OGGETTO: Valutazione Impatto Ambientale (PNIEC-PNRR) progetto Terminale di Porto Torres ed Opere Connesse. Proponente: SNAM RETE GAS S.p.A. (ID_VIP/ID_MATTM: 9180)**Trasmissione osservazioni Fiume Santo S.p.A.**

Codice procedura 9180: Terminale di Porto Torres ed Opere Connesse. Proponente SNAM RETE GAS SPA

COMMENTIAL NOF TERMINALE DI PORTO TORRES

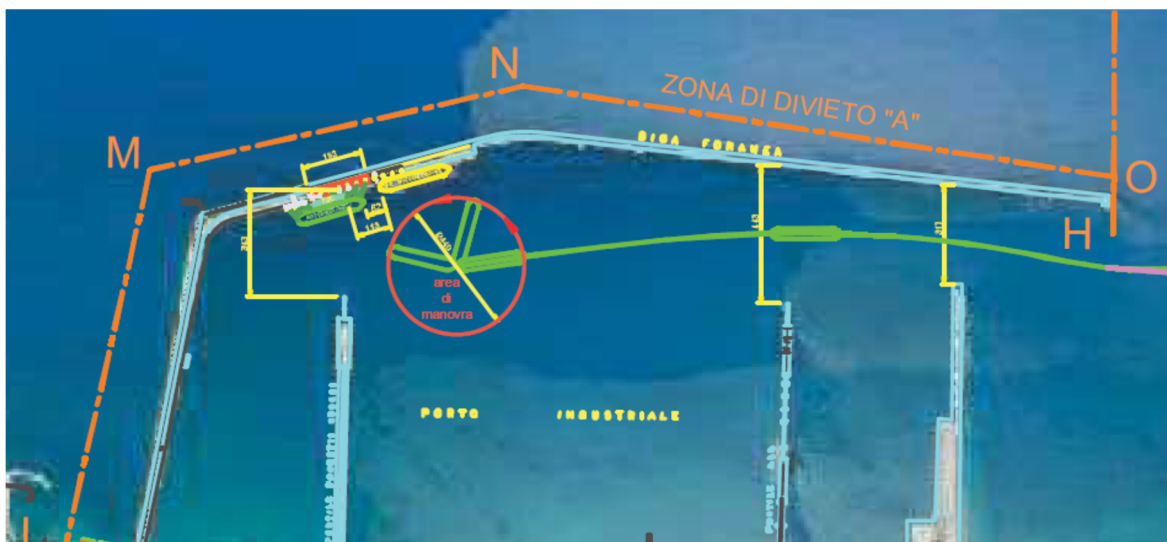
La società, infatti, ritiene che la posizione scelta per la localizzazione del terminale FRSU possa presentare problematiche tali da impattare negativamente sulla continuità delle operazioni di scarico del carbone (e di eventuali altri combustibili, es. biomasse, in futuro) e compromettere la continuità di erogazione del servizio di generazione elettrica della Centrale, servizio di pubblica utilità che viene attualmente fornito in regime di essenzialità, come ampiamente descritto in premessa e nel precedente paragrafo.

La Fiume Santo SpA aveva già allora invitato la Snam Rete Gas SpA a valutare opzioni alternative di localizzazione del terminal FRSU, ad esempio in posizione più a est lungo la diga foranea (si veda l'indicazione in rosso nella foto a seguire), che nel progetto originale dell'infrastruttura era destinata alla realizzazione di ulteriori approdi per navi cisterna (si veda la planimetria di progetto in Allegato 4) e che pertanto sarebbe del tutto adeguata alle necessità di Snam.

Nello stesso Allegato 4 è inoltre evidente come, nel progetto originale dell'infrastruttura, fosse stata assegnata un'area specifica per le navi gasiere, più prossima alla radice del molo.

La società Fiume Santo SpA ritiene infatti che la localizzazione individuata nella immagine sopra riportata possa beneficiare, rispetto a quella proposta nel progetto, dei seguenti vantaggi:

1. Banchina E-ON 2. Diga Foranea 3. Banchina Libera 4. Pontile Liquidi
 5. Pontile Solidi 6. Banchina ASI1 7. Banchina ASI 2 8. Banchina ASI 3/Accosto Butang

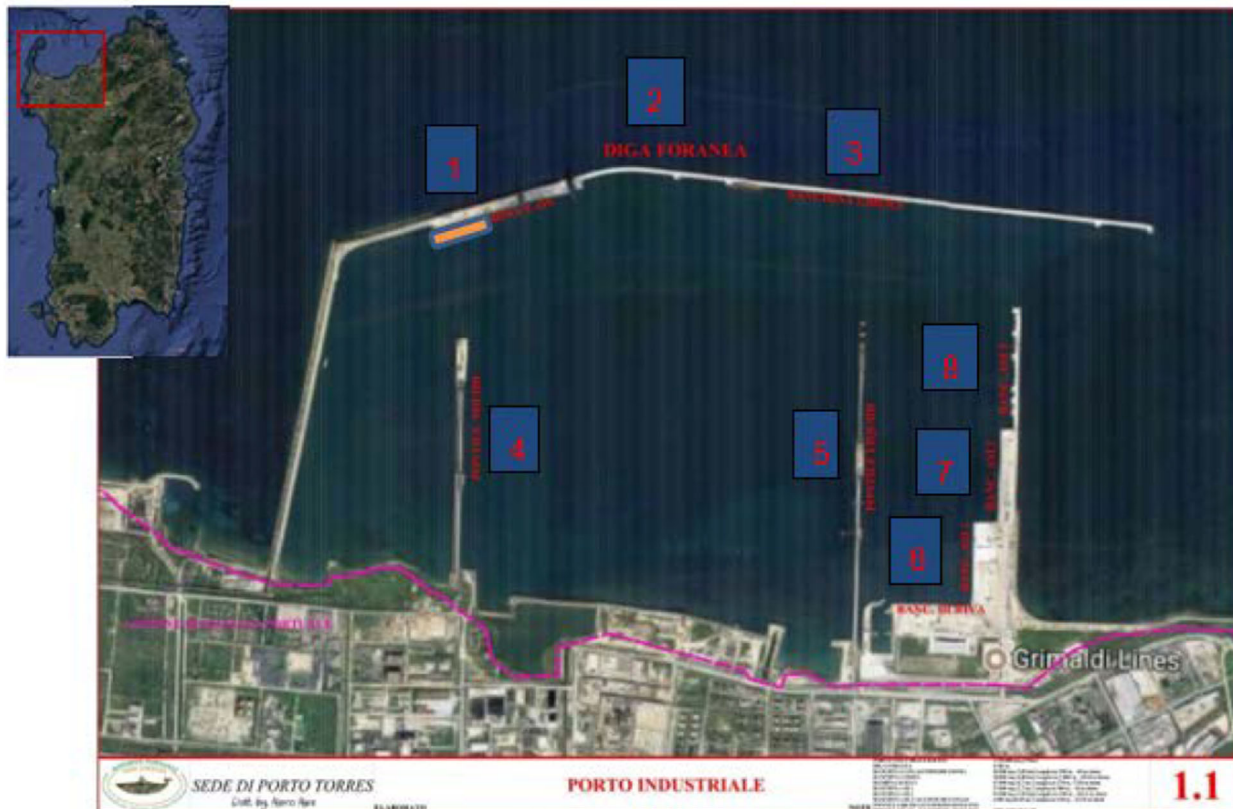
11. Aspetti SEVESO D.Lgs 105/2015: La società Fiume Santo SpA ha effettuato, per il tramite della società di consulenza SINDAR, una analisi del documento "TERMINALE DI PORTO TORRES. ANALISI DELLE CONSEGUENZE DEGLI EVENTI INCIDENTALI" doc. n. 001-ZA-E-85311 rev. 00 (da pagina 688 a 692 del NOF), da cui emergono alcune necessità di approfondimento (si allega per completezza il documento Sindar "COMMENTI AL NOF TERMINALE DI PORTO TORRES") nonché i suggerimenti e le opportunità di miglioramento sotto riportate.

Una rilevante opportunità di miglioramento consiste nell'allontanamento dei due punti di scarico (ovvero quello del Terminal/Gasiera e quello della Carboniera); tale soluzione permetterebbe, infatti, la riduzione dei rischi residui. In particolare, la posizione in cui ubicare il Terminal/Gasiera dovrebbe essere tale che l'estensione delle aree di danno generate dal Terminal/Gasiera non coinvolga la Carboniera e la relativa area di scarico.

L'allontanamento dei due punti di scarico permette anche di minimizzare i significativi rischi dovuti alle manovre di ormeggio della Gasiera e al traffico di mezzi navali in fase di esercizio del FSRU (cfr punto 8 precedente), considerando che la Carboniera è presente in banchina per la maggior parte dell'anno.

Poiché lo studio si inserisce in un processo di valutazione di Impatto Ambientale diventa utile valutare le possibilità alternative al fine di ottimizzare l'analisi costi-rischi-benefici. In questo senso viene utile approfondire l'insieme di queste possibili alternative, tratte dal documento n. 001-ZA-E-09301, rev. 00, dove sono mostrate le altre possibili localizzazioni della posizione del Terminal/Gasiera.

Non è questo l'ambito per descrivere in dettaglio vantaggi e svantaggi di ciascuna collocazione, ma risulta evidente che dal punto di vista dei rischi alcune posizioni, come ad es. la numero 3 ridurrebbero drasticamente l'effetto domino e le interazioni in un'ottica di analisi del rischio degli incidenti.

Figura 7.1: Target Point (TP) considerati nell'analisi delle conseguenze

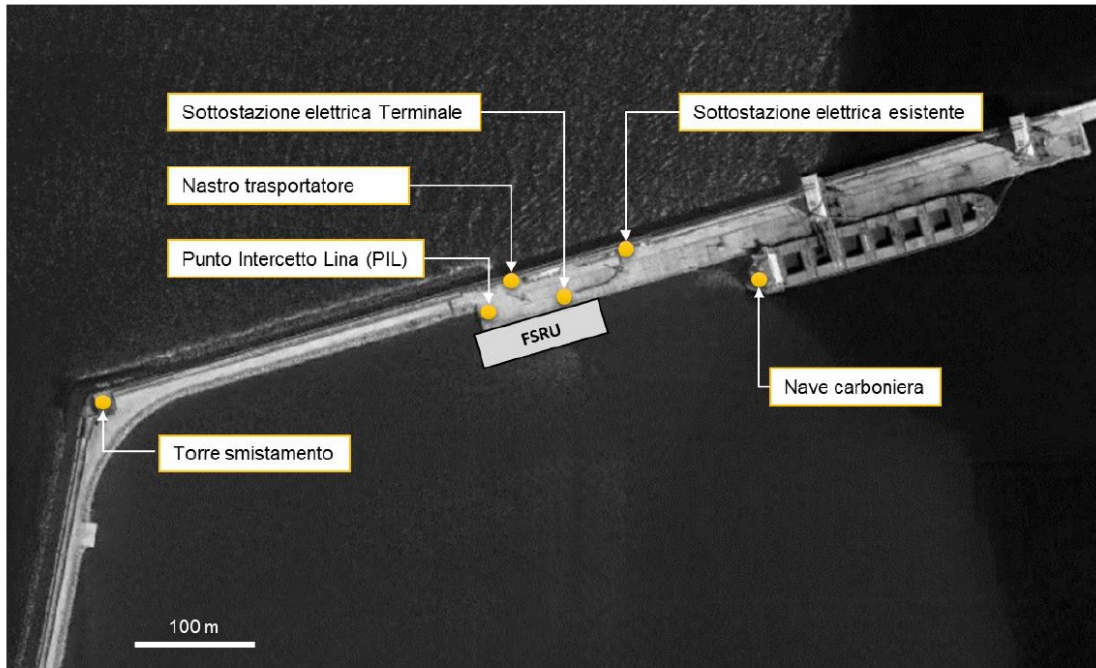
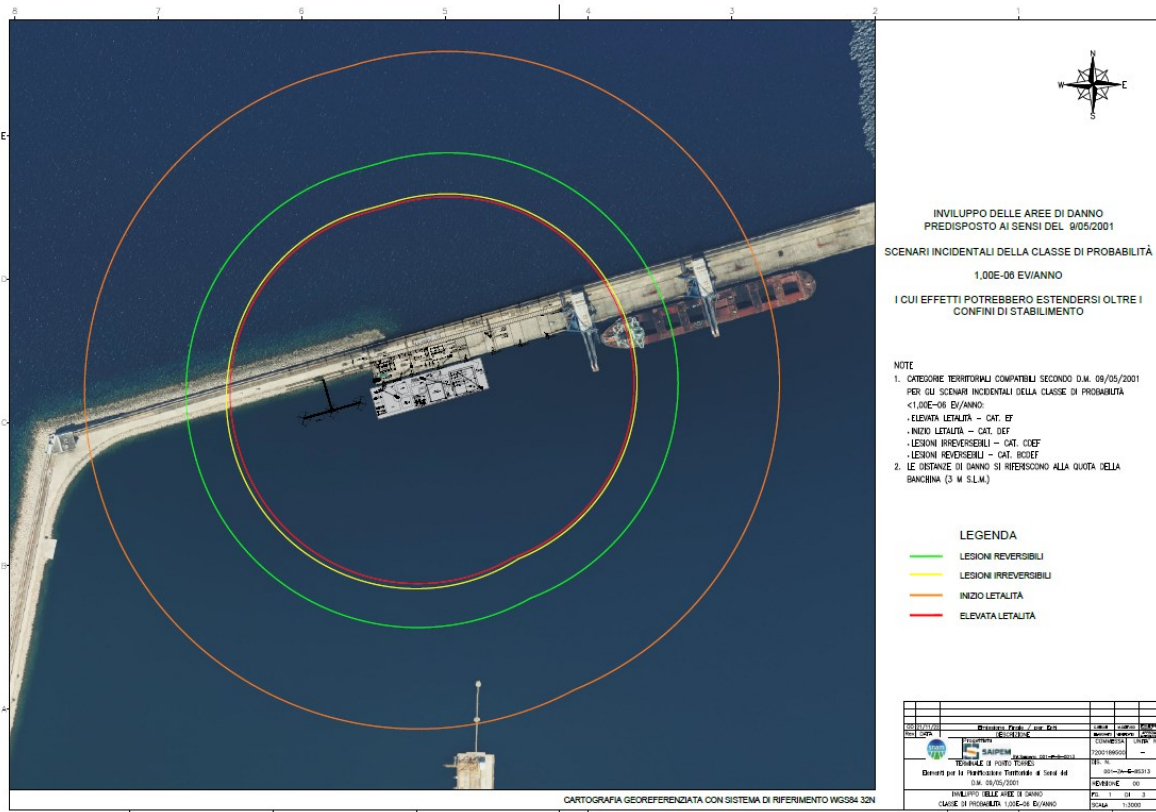
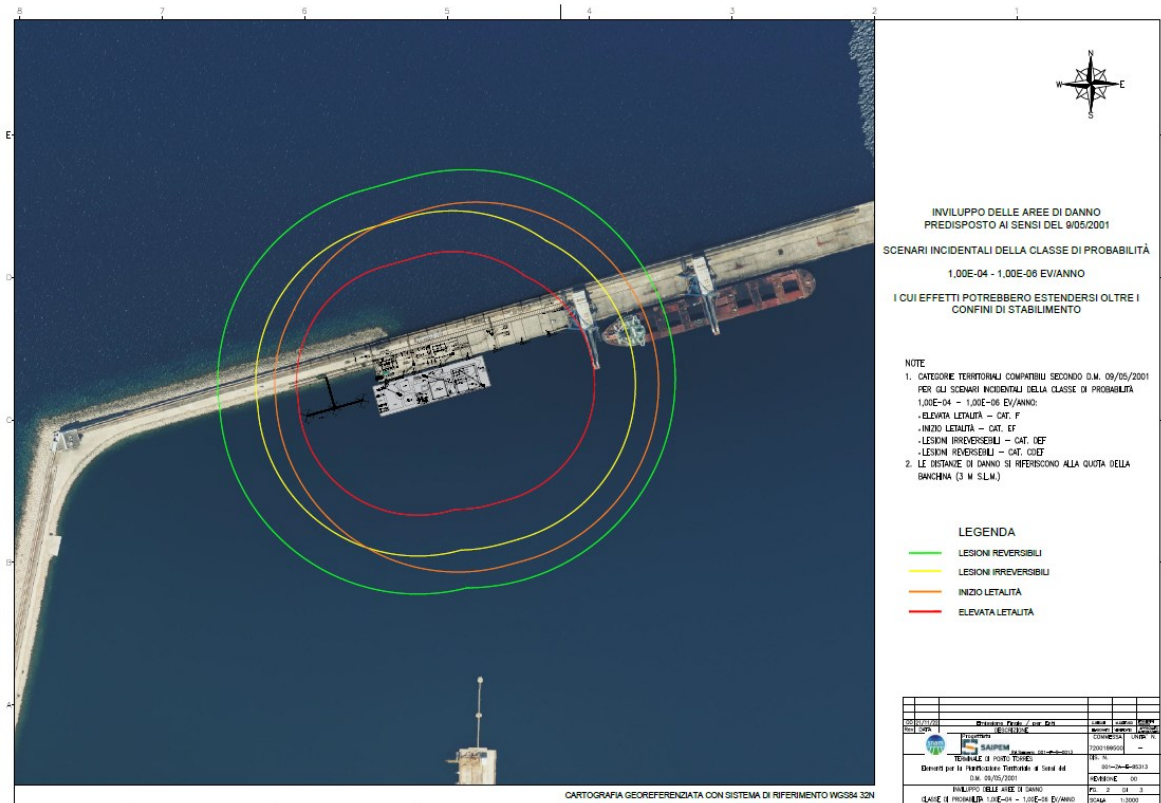
La nave carboniera, qualora attraccata in banchina per le operazioni di scarico del carbone, potrebbe essere interessata da valori massimi di irraggiamento pari a 7 kW/m². Tale intensità non è in grado di causare il danneggiamento di strutture e/o apparecchiature, né l'innescò del carbone trasportato e scaricato in banchina.

Per quanto riguarda infine gli effetti di eventuali UVCE, valori di sovrappressione sulla nave carboniera sono limitati a valori di 0,03 bar, non sufficienti per causare il danneggiamento di strutture e/o apparecchiature.

- Q5.** Durante la fase di scarico del carbone è presente nell'area anche personale operativo. I potenziali effetti sul personale sono stati considerati? È stato pensato di coinvolgere EP Produzione nella gestione di emergenze che hanno come origine nel Terminale?
- Q6.** Quali sono i riferimenti bibliografici/tecniche che permettono di escludere eventi dominati se il carbone (per un tempo non noto) può essere impattato da irraggiamento termico?

L'eventuale danneggiamento alle attrezzature contenute all'interno della sottostazione elettrica esistente potrebbe causare, al più, l'interruzione delle operazioni di scarico del carbone, senza pregiudicare il corretto funzionamento di sistemi critici per la sicurezza e per la gestione di potenziali emergenze.

- Q7. È stata considerata la possibilità di prevedere sistemi di protezione passiva/attiva sulla sottostazione?
- Q8. È stata considerata la gestione di un eventuale fuori esercizio di EP Produzione per mancanza di carbone dovuto al danneggiamento della sottostazione elettrica a causa di un evento incidentale causato dal Terminale?

Il nastro trasportatore di carbone corre lungo il lato nord della banchina, all'altezza di circa 10 m rispetto al livello della banchina.

Esso potrebbe essere interessato da valori di irraggiamento superiori a 37,5 kW/m². In tal caso possono essere fatte le seguenti considerazioni, in relazione alla possibile propagazione al nastro trasportatore degli effetti degli scenari con origine presso il Terminale:

- Q9.** In caso di evento incidentale che coinvolge il nastro trasportatore, ad esempio durante la fase di trasferimento dello stesso verso lo stabilimento, potrebbe accadere la propagazione dell'incendio dal punto di innesco verso, nelle condizioni peggiori, lo stabilimento stesso. È stato considerato, in caso di accadimento di un evento incidentale, l'invio della segnalazione di emergenza verso EP Produzione?

- Q12.** È stata considerata la possibilità di prevedere sistemi di protezione passiva/attiva sul nastro potenzialmente impattato dai fenomeni di incendio al fine di non impattare sulla operatività di EP Produzione e per minimizzare occasioni di eventi domino?

1. Banchina E-ON 2. Diga Foranea 3. Banchina Libera 4. Pontile Liquidi
5. Pontile Solidi 6. Banchina ASI1 7. Banchina ASI 2 8. Banchina ASI 3/Accosto Butang

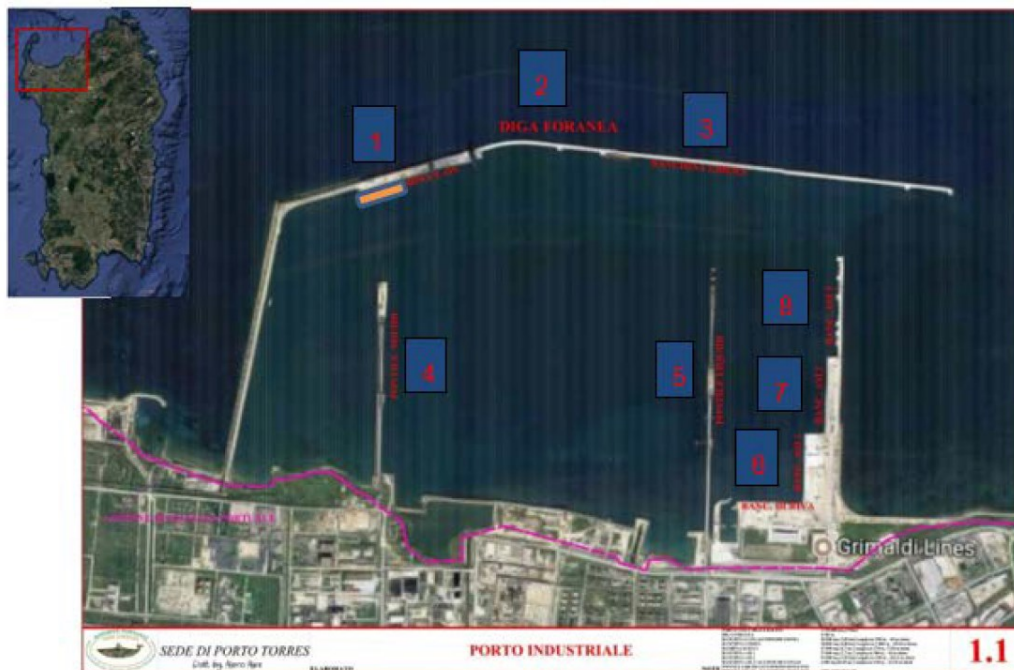
Dalle considerazioni sopra esposte emerge che, una possibile opportunità di miglioramento, è l'allontanamento dei due punti di scarico (ovvero quello del Terminal/Gasiera e dalla Carboniera); tale soluzione permetterebbe, infatti, la riduzione dei rischi residui. In particolare, la posizione in cui ubicare il Terminal/Gasiera dovrebbe essere tale che l'estensione delle aree di danno generate dal Terminal/Gasiera dovrebbe **non coinvolgere** la Carboniera.

La proposta di allontanamento permette anche di minimizzare i potenziali rischi dovuti alle manovre di ormeggio della Gasiera considerando che la Carboniera è presente in banchina per la maggior parte dell'anno.

Poiché lo studio si inserisce in un processo di valutazione di Impatto Ambientale diventa utile valutare le possibilità alternative al fine di ottimizzare l'analisi costi-rischi-benefici. In questo senso viene utile approfondire l'insieme di queste possibili alternative, tratte dal documento n. 001-ZA-E-09301, rev. 00, dove sono mostrate le altre possibili localizzazioni della posizione del Terminal/Gasiera.

Non è questo l'ambito per descriverne vantaggi e svantaggi, ma risulta evidente che dal punto di vista dei rischi alcune posizioni, come ad es. la numero 3 ridurrebbero drasticamente l'effetto domino e le interazioni in un'ottica di analisi del rischio degli incidenti..
